臺南市政府建造執照及雜項執照簽證
項目抽查復核小組

104 年第一次會議紀錄

104 年 3 月 30 日召開

臨時提案六-2

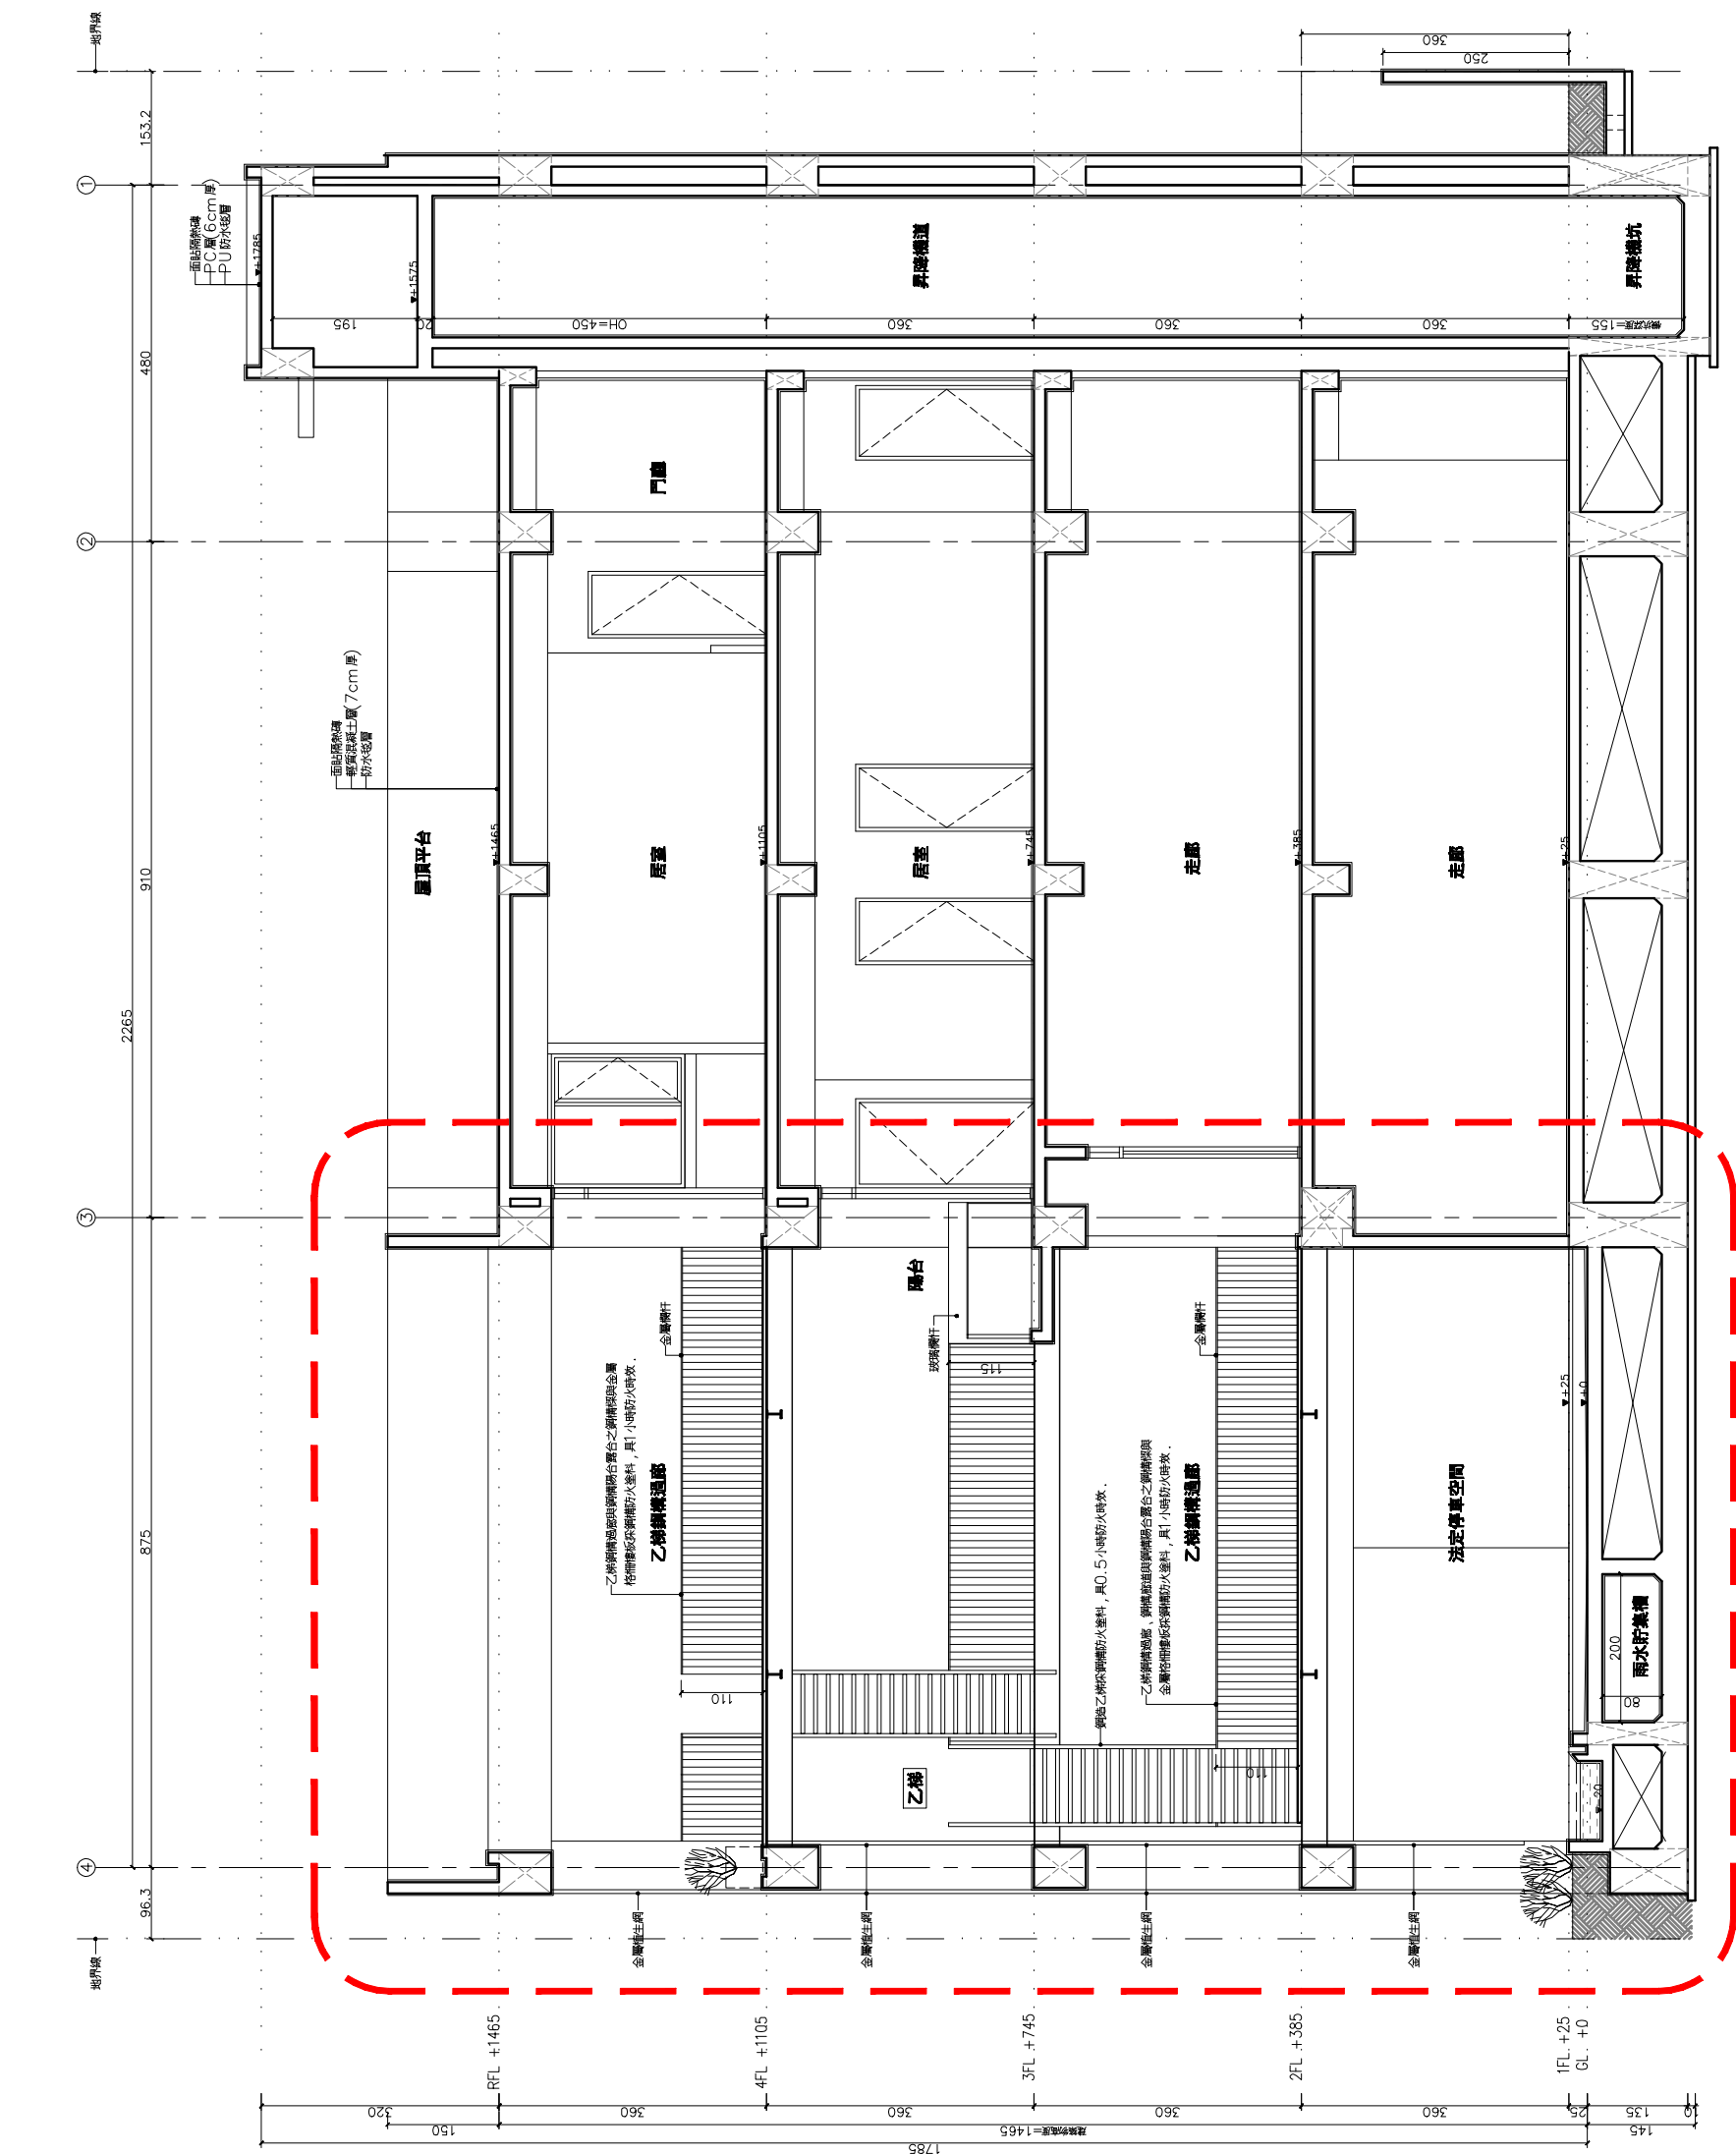
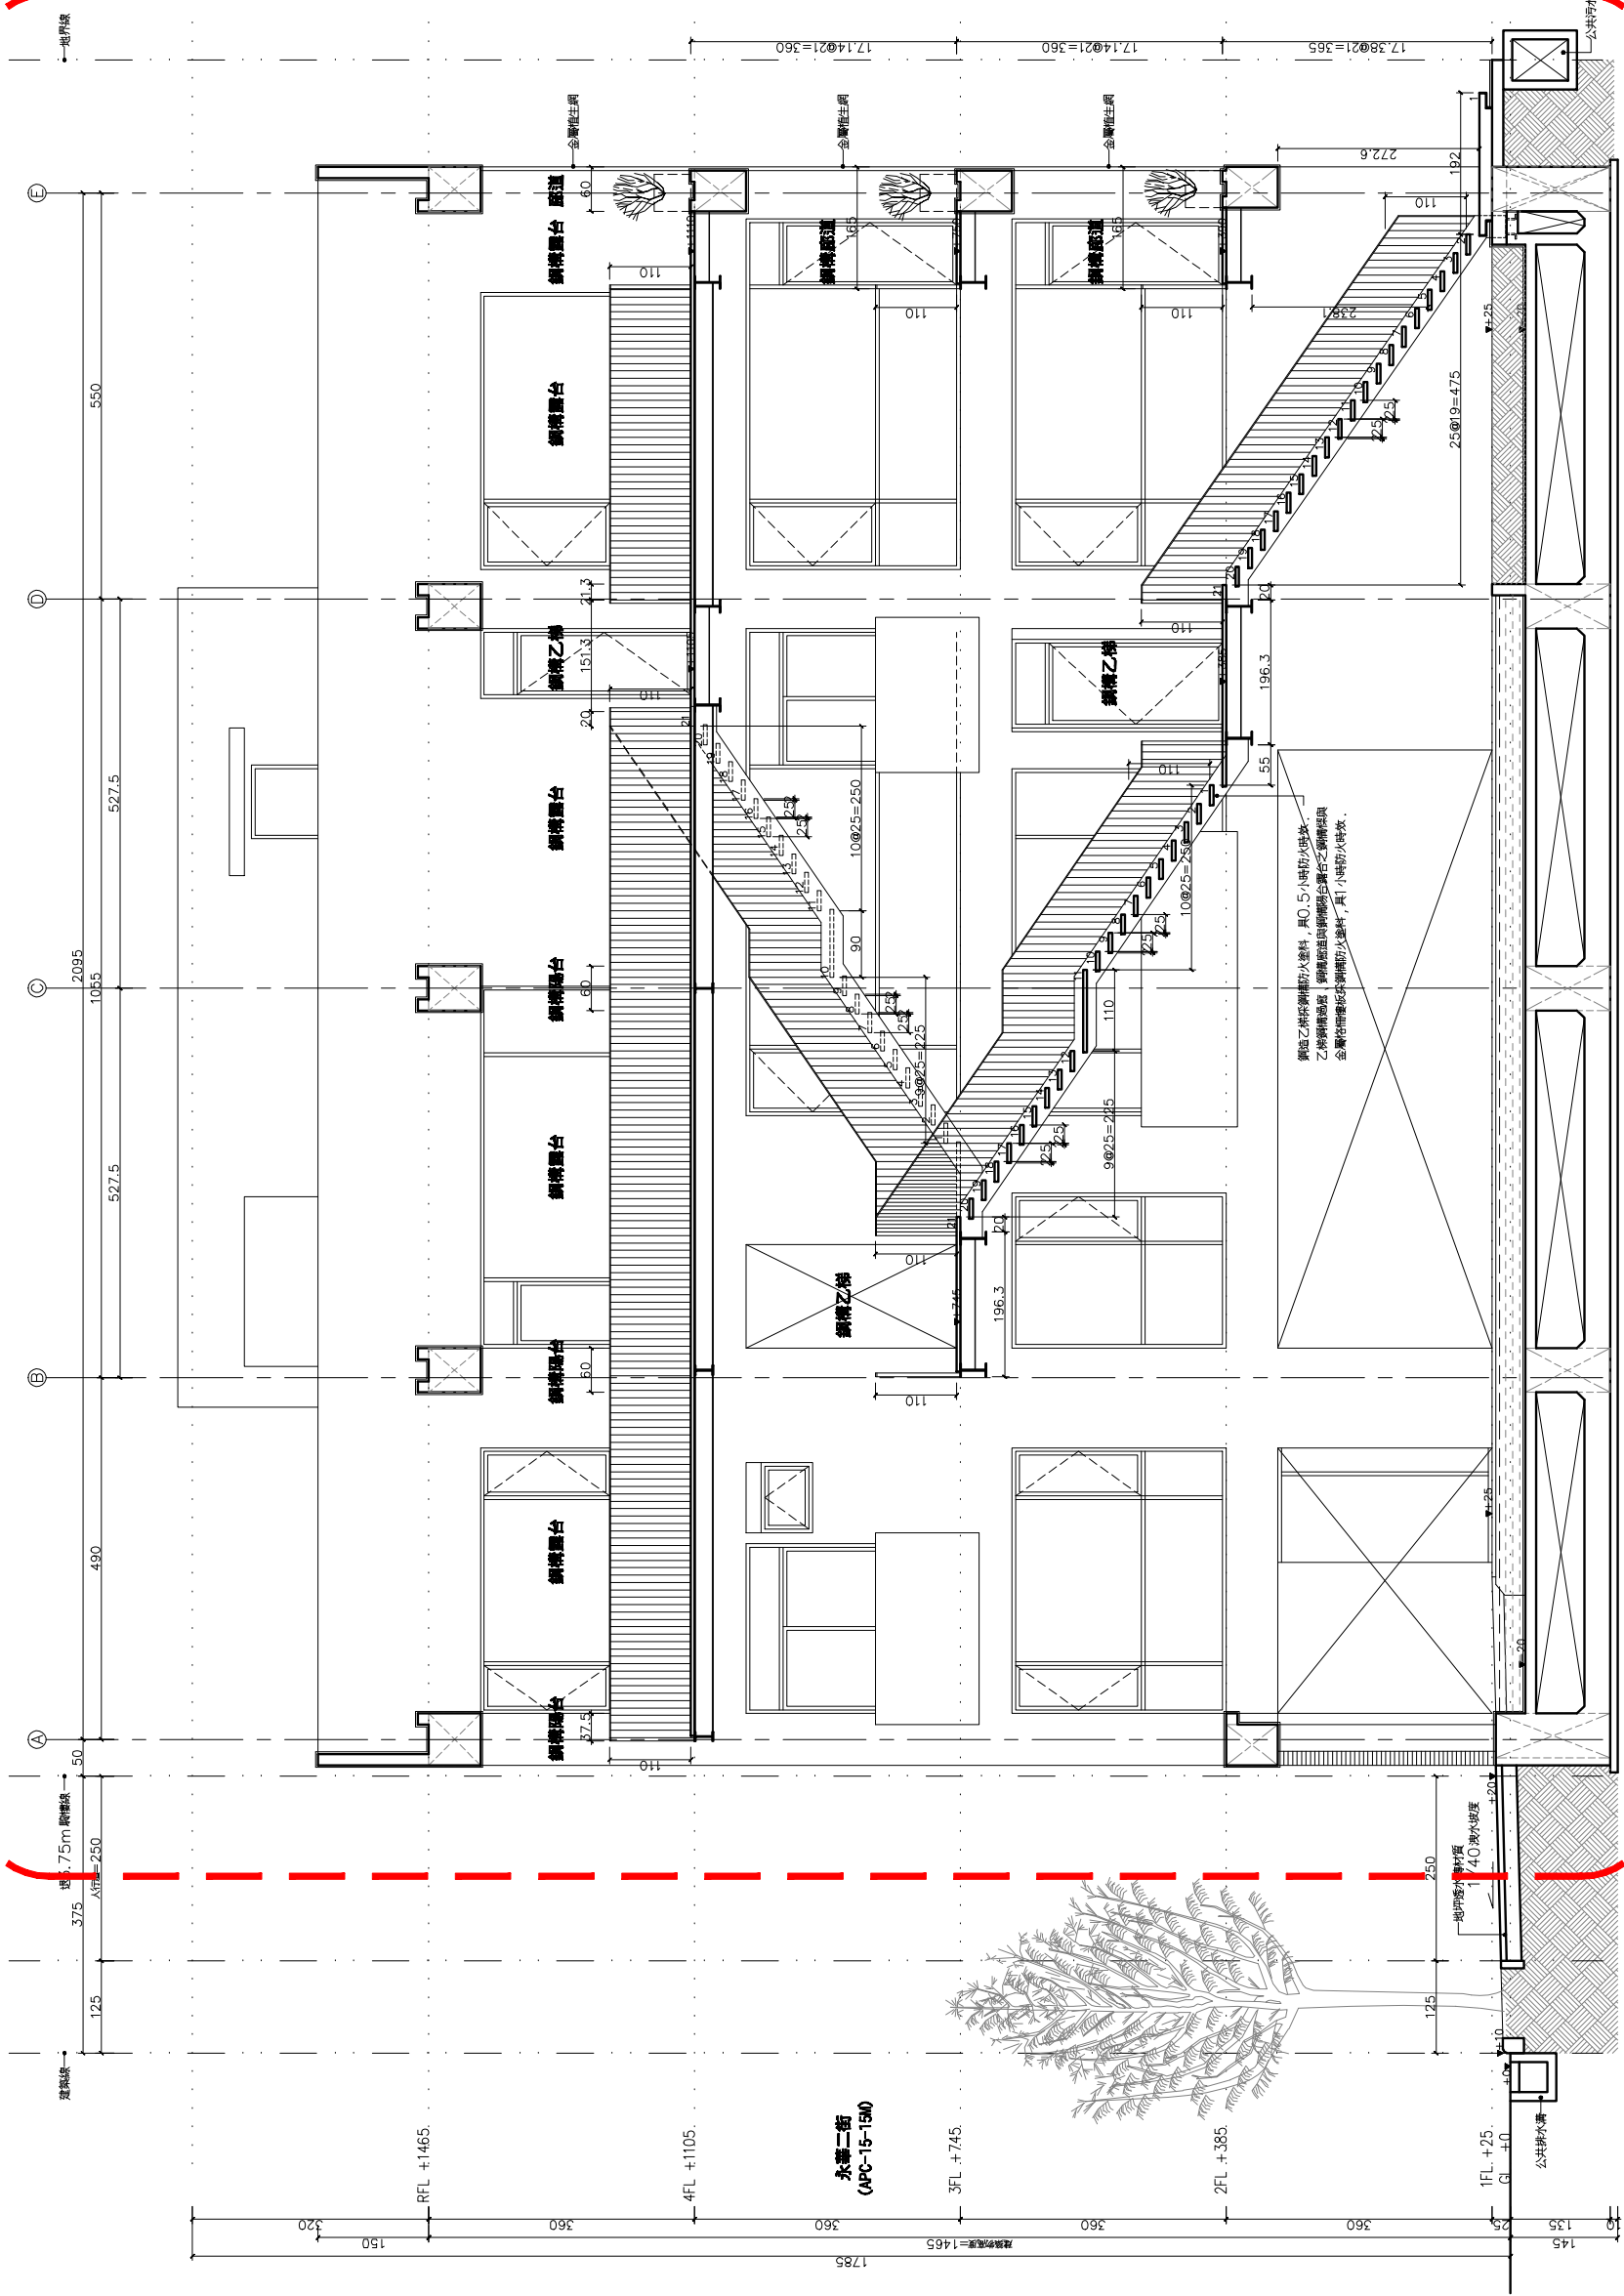
臨時提案六：本案南向垂直綠化庭園區是否認定為採光天井？應如何計算其建築面積與容積樓地板面積？於垂直綠化庭園區內所設置的戶外一般直通樓梯(鋼構乙梯)已具半小時防火時效符合防火構造規定，是否仍須檢討建築技術規則建築設計施工編第 110 條規定？如須檢討，應如何檢討？(提案人：張景堯建築師事務所)

- 二、鋼構乙梯為一般戶外直通樓梯，故鋼構乙梯應無須檢討建築技術規則建築設計施工編第 110 條規定中外牆開口面積與無須加設防火牆之必要；但仍應依建築設計施工編第 110 條規定檢討鋼構乙梯構造之防火時效，距離基地境界線未達 1.5 米範圍內，鋼構乙梯構造應具有一小時以上防火時效；距離基地境界線在 1.5 米以上未達三公尺範圍內，鋼構乙梯構造應具有半小時以上防火時效。上述距離以基地境界線到樓梯扶手外緣作計算。
